# 南京江北新区管理委员会建设项目批前公示

## 南京市第一中学江北新区分校胡桥路校区工程项目 规划许可变更

公示时间：2025 年 7 月 22 日至 2025 年 7 月 31 日

### 1-1 剖面图变更后

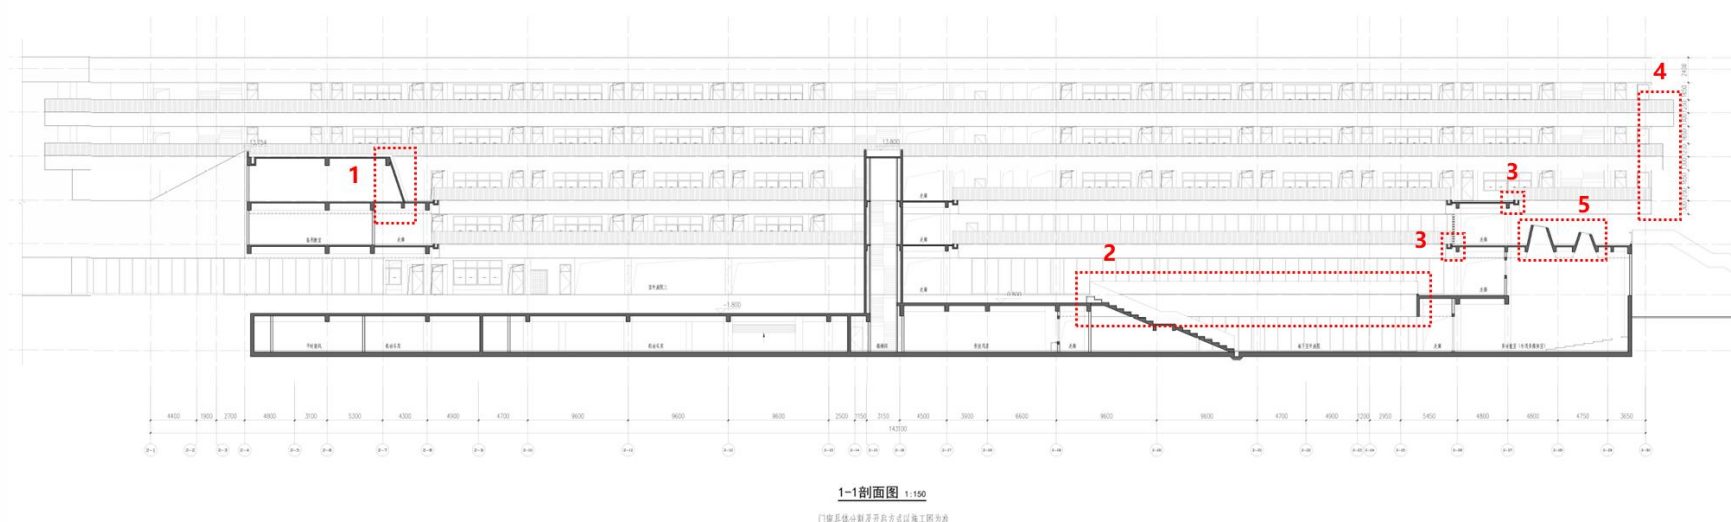
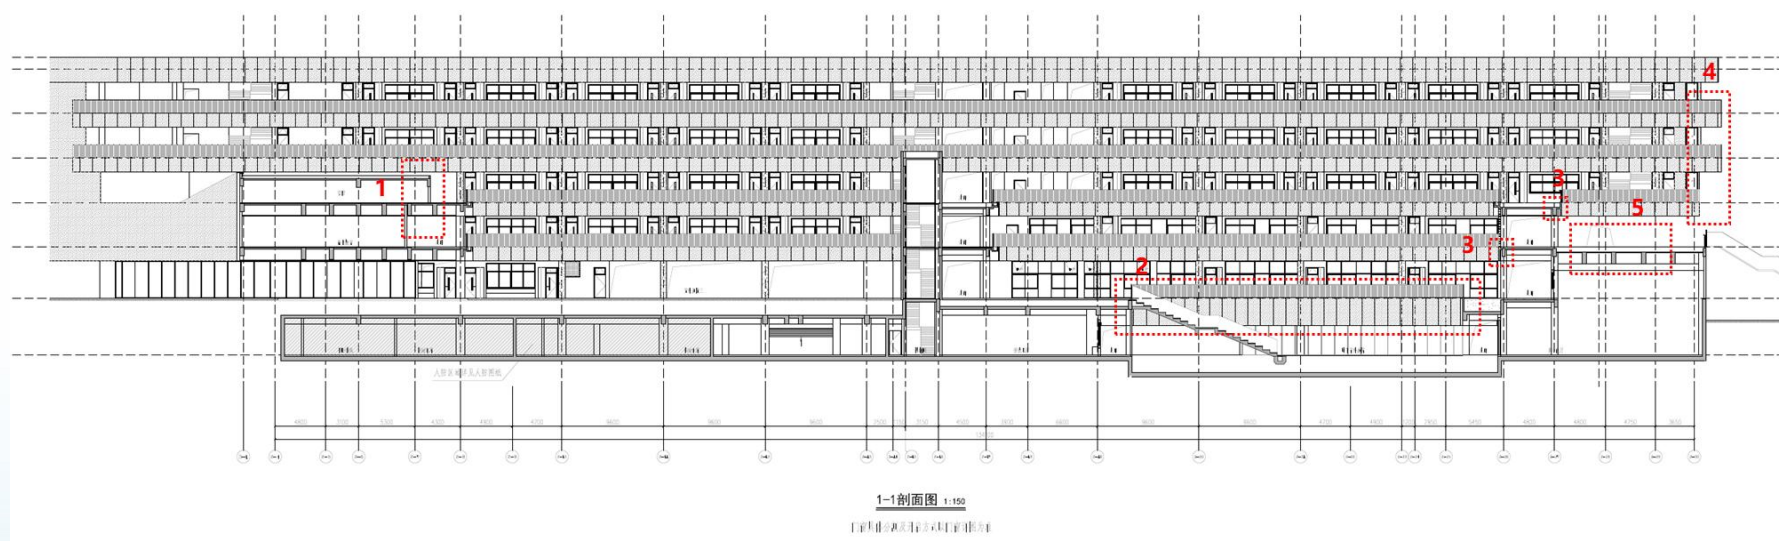
- 1.斜草坡屋面调整为直墙，对应修改平面
- 2.增加下沉庭院铝板下挂高度
- 3.连廊铝板改为混凝土挂板，对应修改平面与其他立面
- 4.调整连廊边界，对应修改平面与其他立面
- 5.修改桶形天窗数量与尺寸，对应修改平面

2-2 剖面图变更前

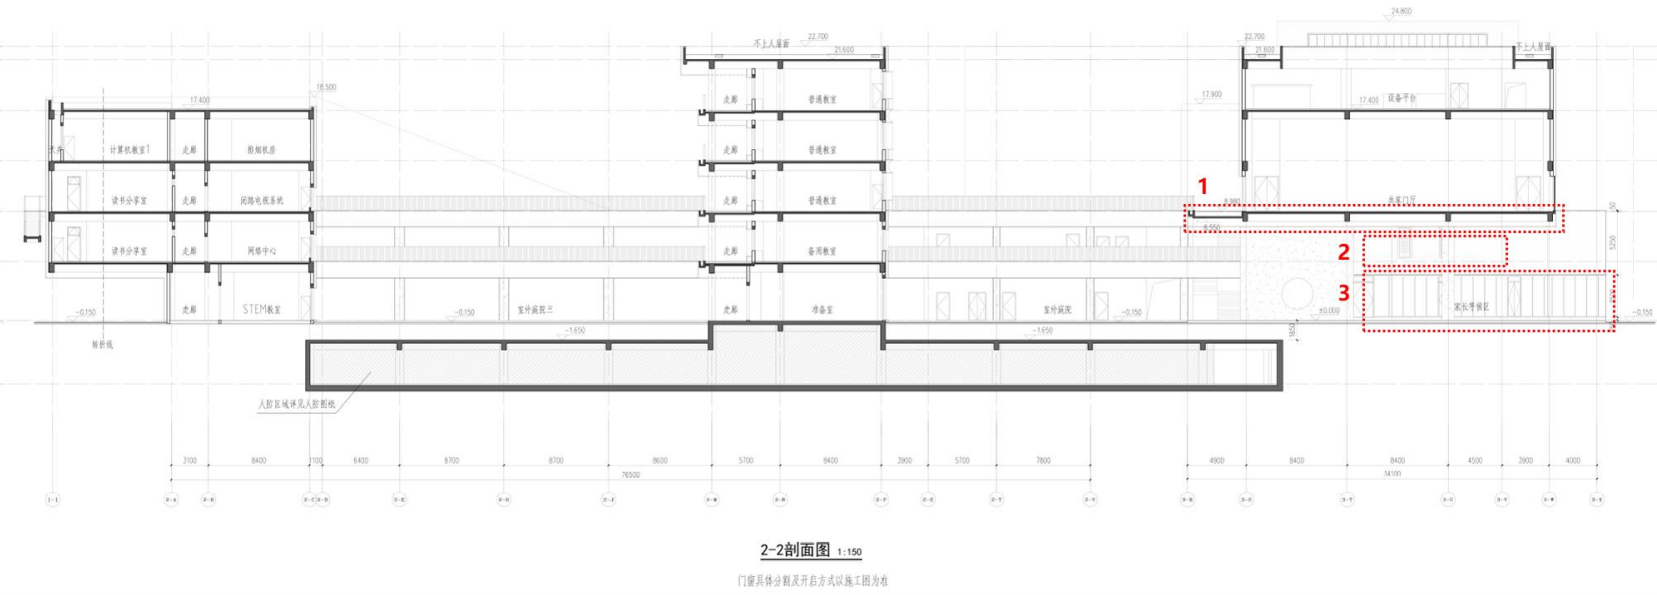
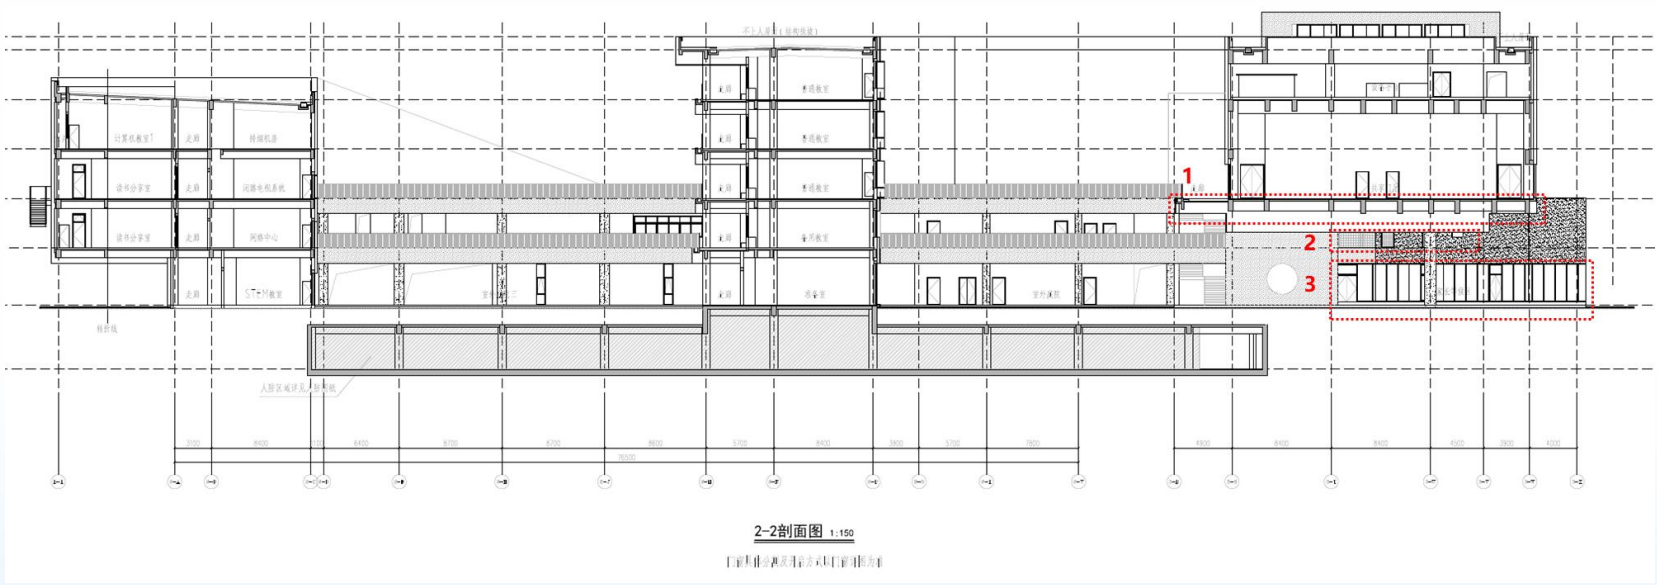
- 1.修改局部吊顶标高，对应修改其他立面
- 2.增设玻璃砖墙、固定窗，对应修改平面
- 3.调整一层门厅玻璃高度，对应修改平面与其他立面

1-1 至 1-19 轴立面变更前

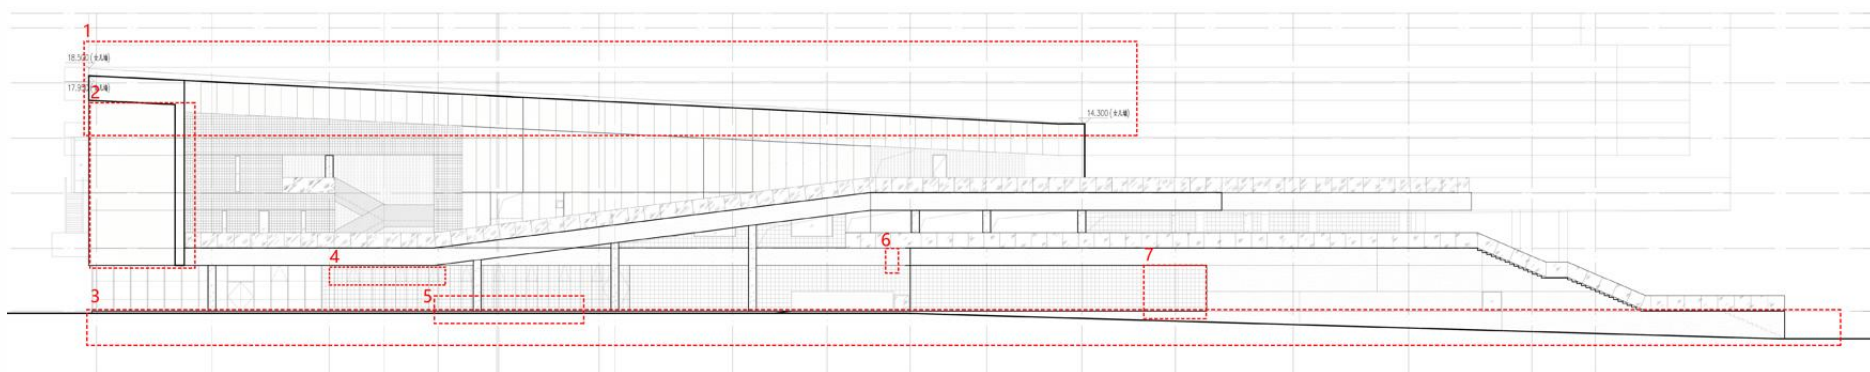
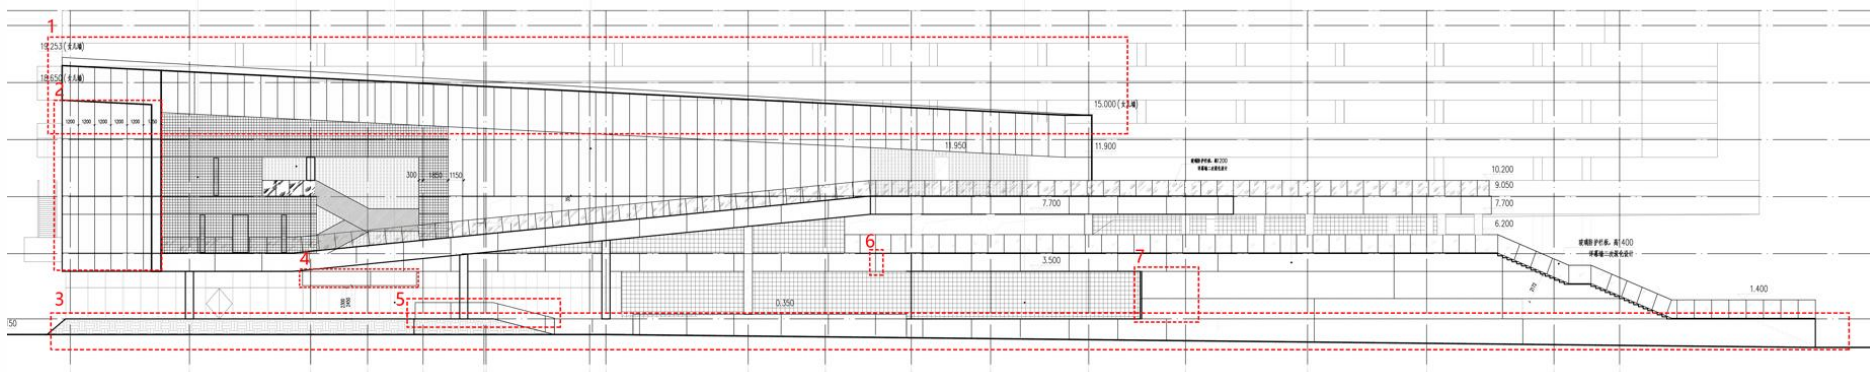
- 1.修改屋顶标高，对应修改其他立面
- 2.完善立面表达，增加铝板划分
- 3.调整地坪线
- 4.补充三角形体量，包含屋顶和玻璃立面
- 5.补充地下自行车库出入口玻璃扶手
- 6.完善立面表达，增加晶彩石涂料划分，余同
- 7.调整混凝土空心砖墙面长度

3-22 至 3-1 轴立面变更前

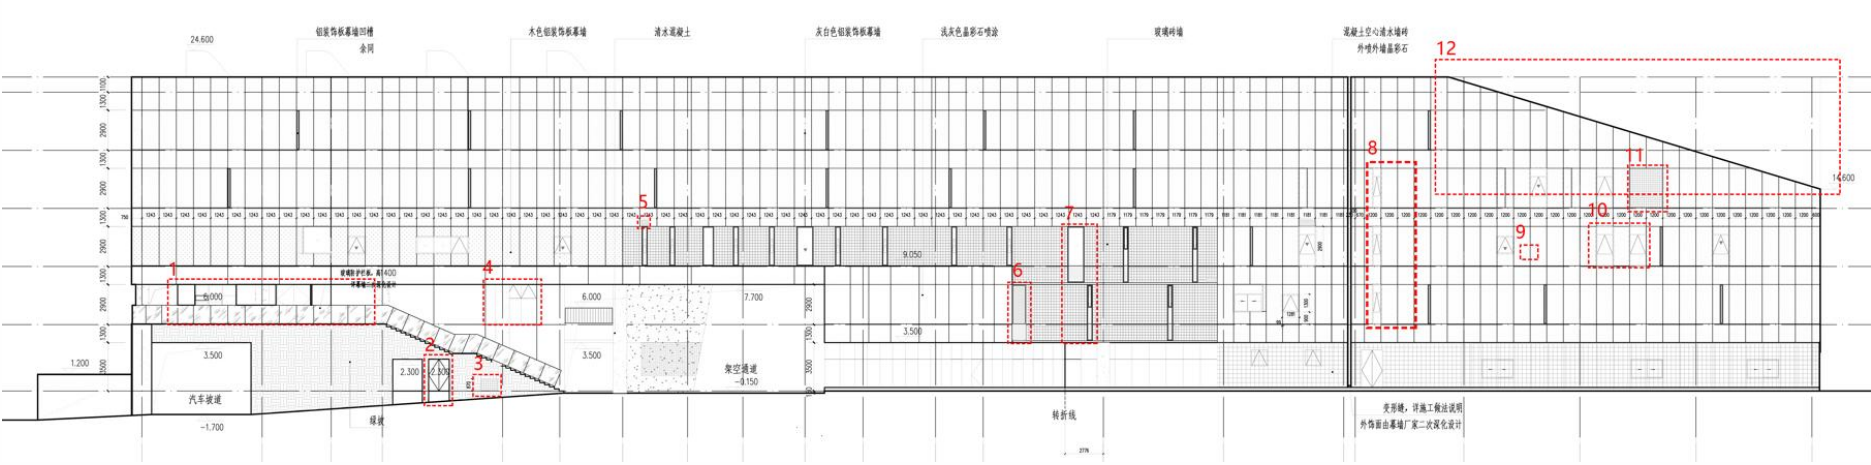
- 1.调整食堂部分立面为落地窗结合窗间墙，对应修改其他立面
- 2.增加门洞
- 3.增加金属格栅
- 4.调整窗洞大小
- 5.增加百叶
- 6.增加窗户
- 7.调整框中两处窗户的大小与位置
- 8.调整框中三处窗户位置
- 9.删除原有小窗户
- 10.增加两处窗户
- 11.增加金属格栅
- 12.调整屋面斜度，对应修改其他立面

3-A 至 3-X 轴立面变更前

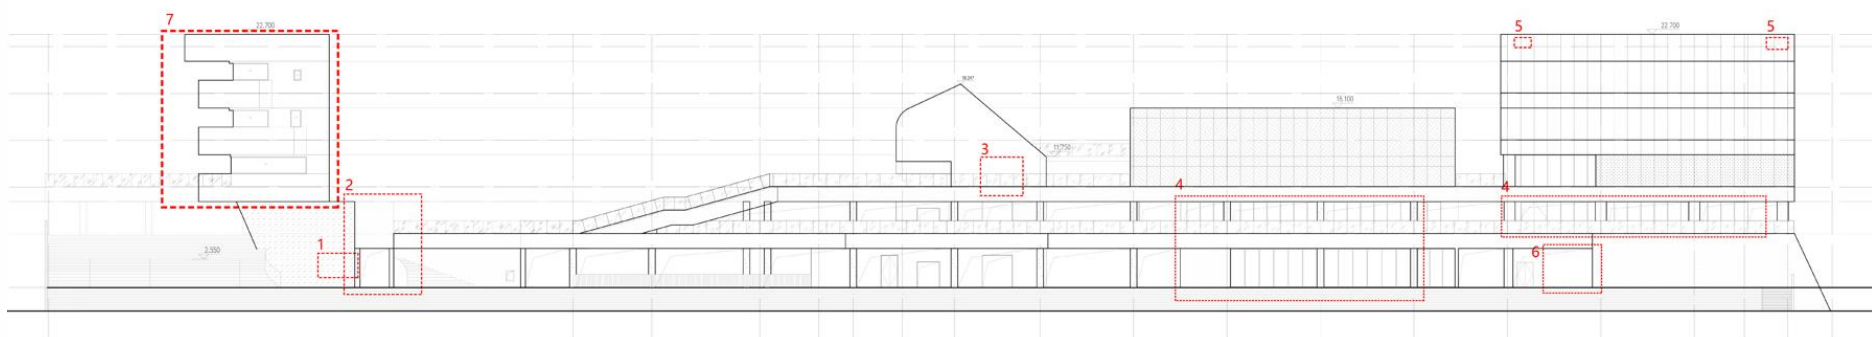
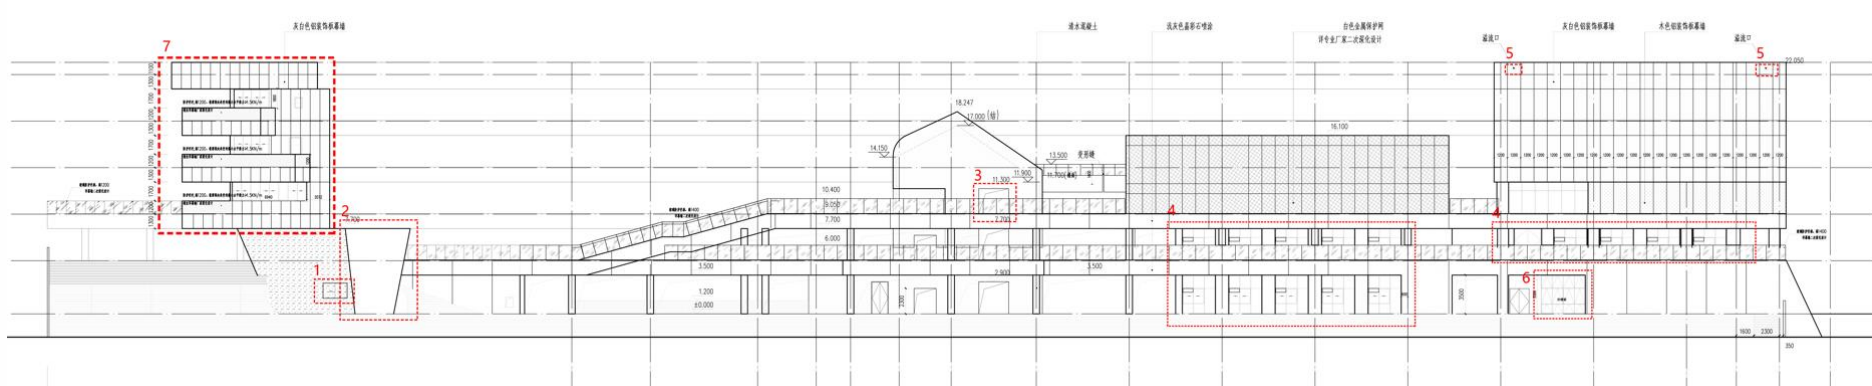
- 1.增加一处窗洞
- 2.依据模型投影修正立面墙体轮廓线位置
- 3.增加一处门洞
- 4.调整食堂部分立面为落地窗结合窗间墙，对应修改其他立面
- 5.增加两处溢流口
- 6.增加泄爆窗
- 7.完善立面表达，补充铝板划分
